泊発電所3号炉

防潮堤の構造成立性確認結果及び指摘事項に対する回答

令和5年12月18日
北海道電力株式会社

既設護岸の影響評価ケース

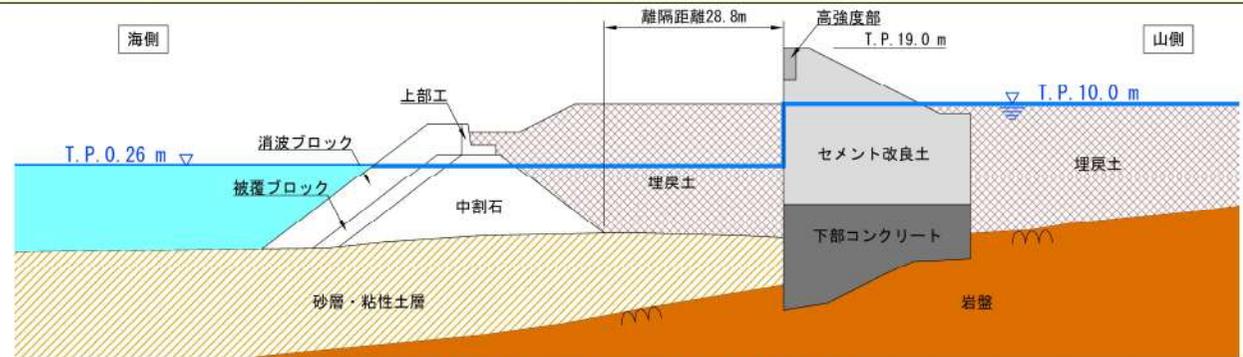
防潮堤の前面にある護岸等の構築物について、防潮堤に近接している場合には、地盤の液状化による変状を考慮して波及的影響を検討し説明すること。また、地盤の液状化による変状が防潮堤に及ぼす影響について、護岸が緩和している場合は、防潮堤の耐震評価上の護岸の位置付けを検討し説明すること。

○ 既設護岸等の波及的影響を評価する際の既設護岸等のモデル化においては、上部工は線形平面ひずみ要素、中割石をマルチスプリング要素、消波ブロック及び被覆ブロックは等分布荷重でモデル化した(中割石及び裏込石の解析用物性値は暫定的に設定しており、詳細は「添付資料3 基準津波による敷地周辺の遡上・浸水域について」に示す)。

定着部材及びアンカーボルトの配置イメージ

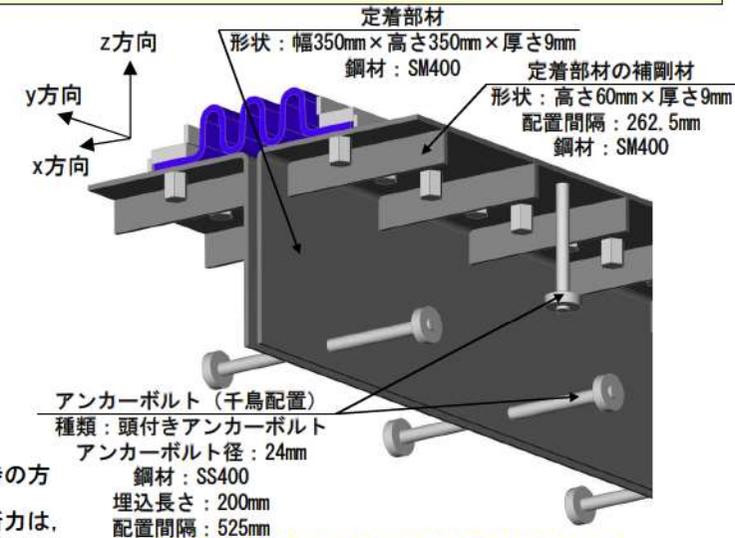
セメント改良土間の施工目地に設置される止水目地について、セメント改良土の特性を踏まえ、構造成立性を説明すること。

- 止水ジョイントの評価について、定着部材とアンカーボルトの構造成立性を説明する。
- なお、定着部材には、短手方向の裕度を向上するため補剛材を設置する。
- 定着部材の評価は、「道路橋示方書・同解説 [I 共通編・II 鋼橋編]」に準拠して照査を実施し、構造成立性を確認した（次頁参照）。
- アンカーボルトの評価は、アンカーボルトの性能試験で「各種合成構造設計指針」を参考に設計することの妥当性を確認した上で、直交するアンカーボルトについて荷重分担を考慮して以下の照査を実施し、構造成立性を確認した（次頁参照）。
 - アンカーボルトの引張方向の照査
 - 引張方向の照査において同時にせん断力が作用することを考慮した組合せ荷重の照査
 - アンカーボルトのせん断方向の照査

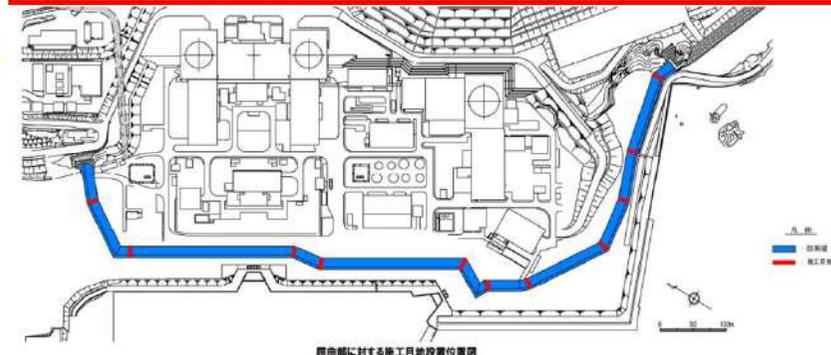
防潮堤の平面線形の形状決定の考え方により複雑な形状となる箇所について、水平2方向及び鉛直方向の地震動並びに津波荷重による応答特性並びに津波荷重の評価を含め、防潮堤の設計に与える悪影響の有無を説明すること。

- 防潮堤の屈曲部に対する施工目地は、応力集中に配慮し、下図のとおり設置する計画である。
- 屈曲部以外の施工目地は、防潮堤の高さが変化する断面、防潮堤の幅が変化する断面、水路が防潮堤を横断する断面を考慮して設置する計画であり、設置変更許可段階において施工目地の設置方針を説明する。

施工目地設置位置平面図

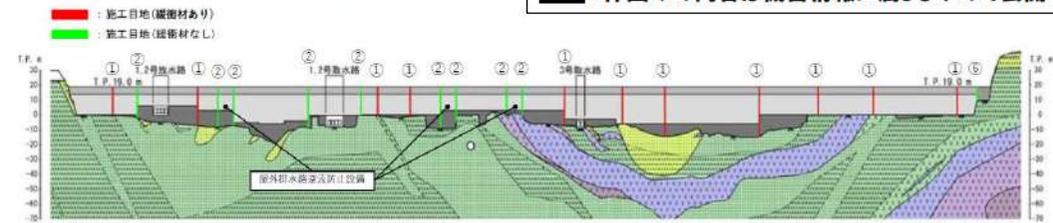
防潮堤の平面線形の形状決定の考え方により複雑な形状となる箇所について、水平2方向及び鉛直方向の地震動並びに津波荷重による応答特性並びに津波荷重の評価を含め、防潮堤の設計に与える悪影響の有無を説明すること。

- 防潮堤の施工目地は、設置箇所①防潮堤が屈曲する断面（屈曲部）以外に、②水路が横断する断面、③防潮堤の幅が変化する断面、④防潮堤の高さが変化する断面、⑤施工量に基づくブロック割箇所、⑥防潮堤(標準部)と防潮堤(端部)の境界に設置する。
- 設置箇所③、④、⑤については、以下のとおり設置する方針であり、詳細は設計及び工事計画認可段階で説明する。
 - ▶ 設置箇所③：防潮堤の幅は防潮堤の基礎地盤の安定性を確保できるように設定するものであり、幅が変化する断面に設置する。
 - ▶ 設置箇所④：同一ブロック内における地震時の挙動差の影響が小さくなるよう、基礎地盤の不陸が小さくなるように配慮して設置することを基本とする。
 - ▶ 設置箇所⑤：施工時の温度応力によるひび割れ影響に配慮したうえで、1日当たりの下部コンクリート又はセメント改良土の施工能力に応じて設置する。
- 屈曲部以外の施工目地についても、屈曲部と同様に応力が集中しないように配慮し設置することから、防潮堤の構造成立性は2次元断面で評価した。
- 構造成立性評価の結果、p20～23に示すとおり、全部材において許容値以下であり、構造成立性があることを確認した。

防潮堤設計裕度のイメージ

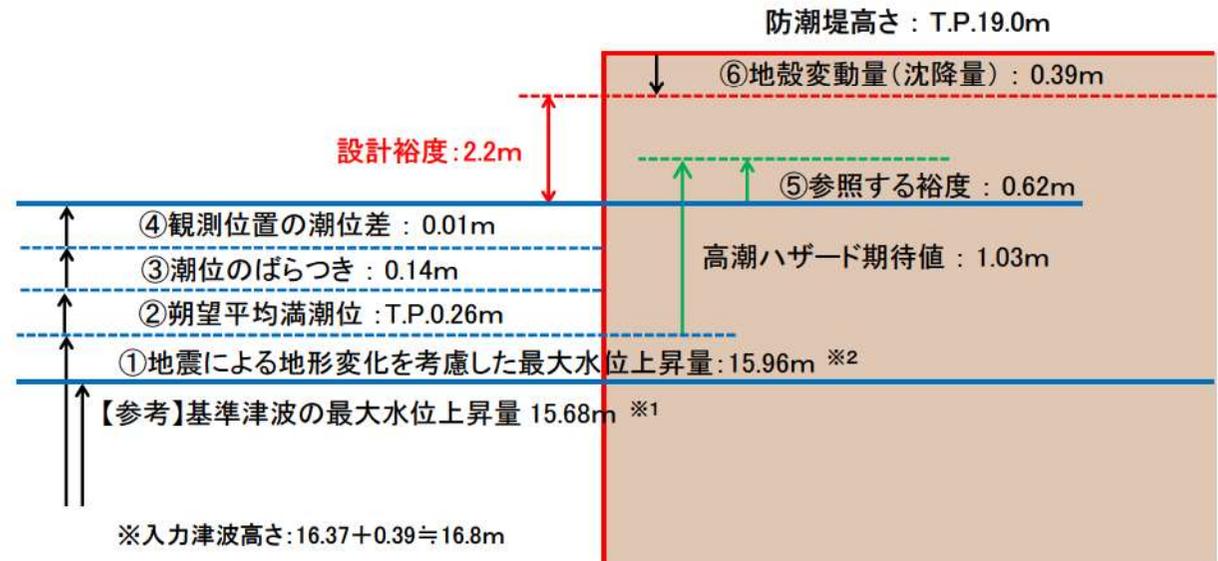
今回説明があった津波防護方針については、入力津波の解析結果が出た後、その妥当性を改めて説明すること。

- 泊3号炉で実施する津波防護対策のうち防潮堤は、設計に用いる津波高さ(入力津波高さ)に対して余裕を持った高さを設定している。設計に用いる津波高さと防潮堤高さの関係及び設計裕度のイメージを下図に示す。
- 入力津波の解析結果を踏まえた裕度評価として、設計裕度(2.2m) > 参照する裕度(0.62m)となっていることを確認しており、防潮堤高さが入力津波高さを踏まえ、妥当であることを確認した。
